**Avis de la Mission régionale  
d'autorité environnementale de Bretagne  
sur le projet de parc éolien  
à Saint-Méloir-des-Bois (22)**

n°MRAe 2019-007195

*Par courrier du 1<sup>er</sup> août 2019 le Préfet des Côtes d'Armor a transmis pour avis à la Mission régionale d'autorité environnementale (MRAe) de Bretagne, le dossier d'autorisation environnementale concernant le projet de parc éolien composé de deux aérogénérateurs et d'un poste de livraison sur le territoire de Saint-Méloir-des-Bois (Côtes d'Armor), porté par la SAS Ferme éolienne de Beaubois.*

Localisation du projet éolien (source étude d'impact)

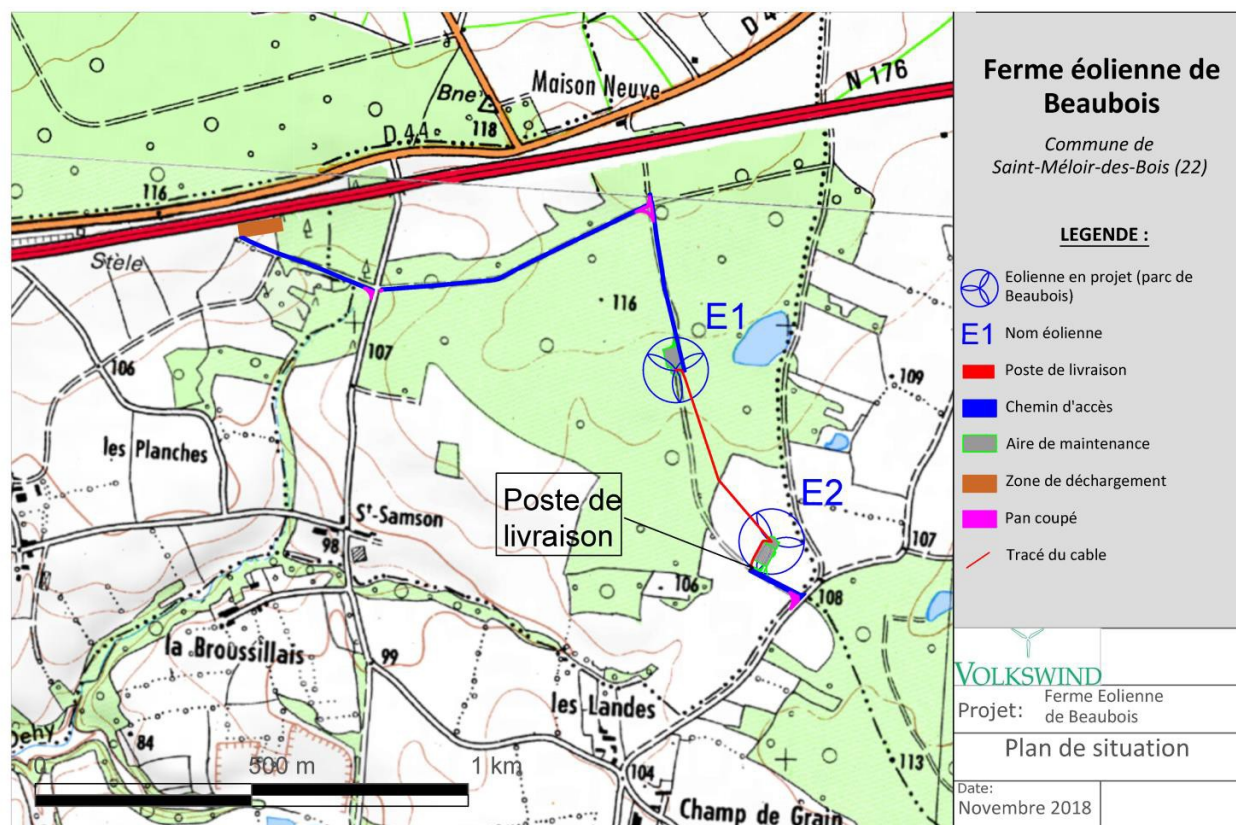
Le dossier d'étude d'impact présenté, daté de mai 2019, est d'une bonne qualité rédactionnelle et compréhensible par tout public. Les illustrations sont nombreuses et adaptées ; toutefois, il serait judicieux de faire apparaître sur toutes les cartes, y compris celles représentant l'état initial du site, les emplacements des futures éoliennes. À titre d'exemple, préciser les emplacements des éoliennes sur la carte qui localise les zones humides<sup>3</sup>, permet de faire une première appréciation des impacts éventuels.
